MEMOIRE EN REPONSE A l'AUTORITE ENVIRONNEMENTALE

GROUPE MUTUAL LOGISTICS

Zone d'Activités interdépartementale d'Artenay-Poupry
POUPRY (28 140)

Avis délibéré de la Mission Régionale d'Autorité environnementale Centre Val de Loire en date du 9 novembre 2018 sur le projet de plateforme logistique déposé par la société MUTUAL LOGISTICS sur la commune de Poupry (28)

Poteaux incendie supplémentaires

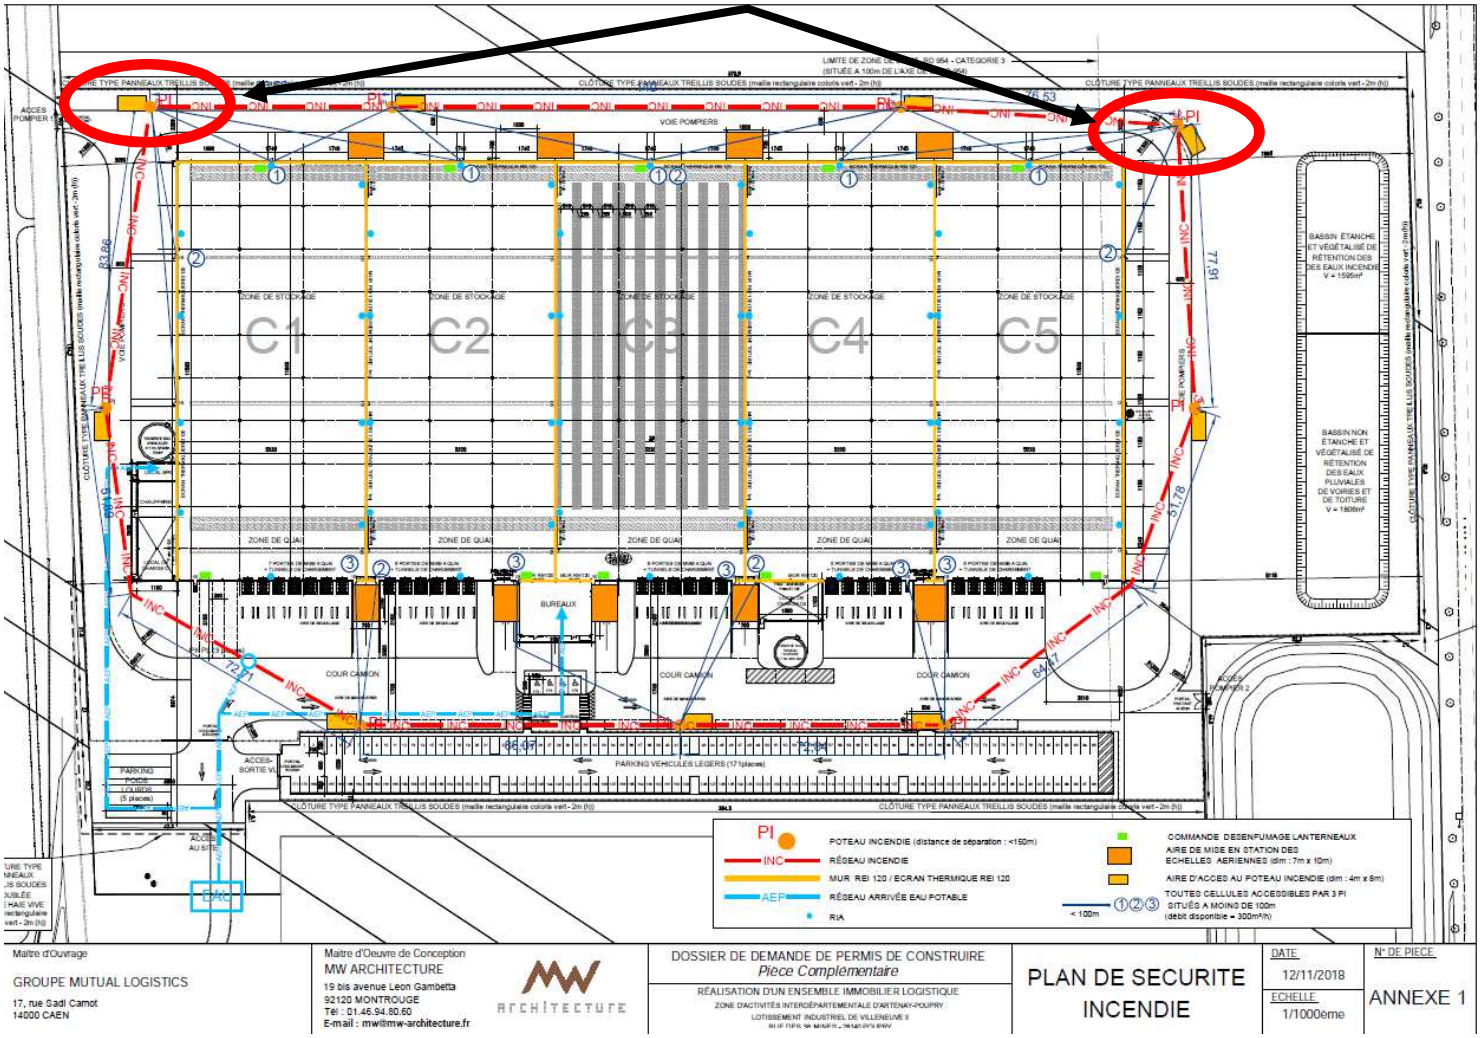
L'autorité environnementale rappelle que, conformément à la réglementation, l'étude du positionnement des poteaux incendies, des voies de circulations ainsi que des aires de stationnement, doit permettre de les soustraire aux flux thermiques rayonnés correspondant aux effets irréversibles.

Suite au dépôt du dossier de demande d'autorisation environnementale complété le 17 septembre 2018, nous avons ajouté à la version consolidée du DDAE qui est mis à l'enquête publique des plans qui permettent de vérifier qu'en cas d'incendie de l'une ou l'autre cellules du bâtiment, toutes les cellules restent accessibles par trois poteaux incendie situés à moins de 100 mètres et situés hors du flux thermique de 3 kW/m² (y compris l'aire de stationnement associée au poteau incendie).

Pour ce faire, la société GROUPE MUTUAL LOGISTICS a prévu la mise en place de deux poteaux incendie supplémentaires aux angles Nord-est et Nord-ouest du terrain.

Ces deux poteaux incendie complémentaires sont visualisables sur le plan de sécurité incendie ci-dessous :

DATE 09/11/2018	PLAN DE MASSE
ECHELLE 1/500ème	
N° DE PIECE PC2a

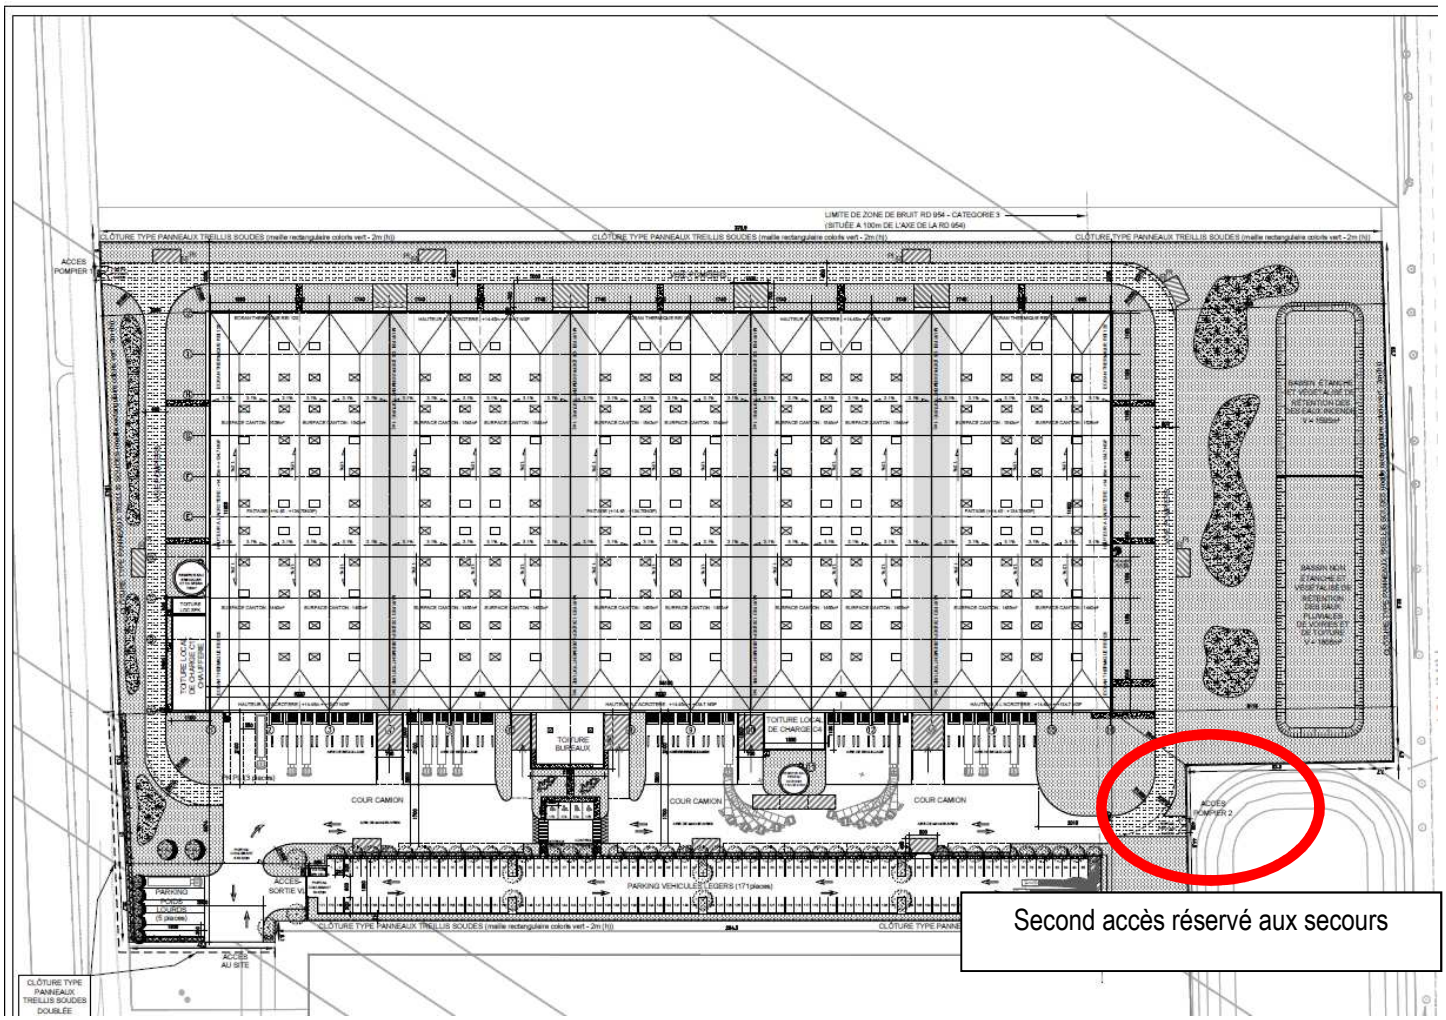
L'autorité environnementale recommande l'étude de la mise en place d'un second accès opposé au premier permettant aux secours de pouvoir choisir un itinéraire sous le vent, afin de se soustraire aux fumées d'incendie et/ou aux dégagements gazeux de produits dangereux.

Concernant l'accessibilité du site aux services de secours, la société GROUPE MUTUAL LOGISTICS a continué à rechercher en partenariat avec le syndicat Mixte Artenay Poupry, aménageur de la ZAI, une solution pour permettre la création d'un second accès réservé aux secours et situé à l'opposé de l'accès principal de l'établissement.

Une solution a été trouvée qui va nous permettre d'implanter ce second accès à l'Est de notre parcelle.

L'emplacement de ce second accès figure sur les plans qui ont été joints à la version consolidée du DDAE qui est mis à l'enquête publique.

Il est visible sur le plan masse ci-dessous :
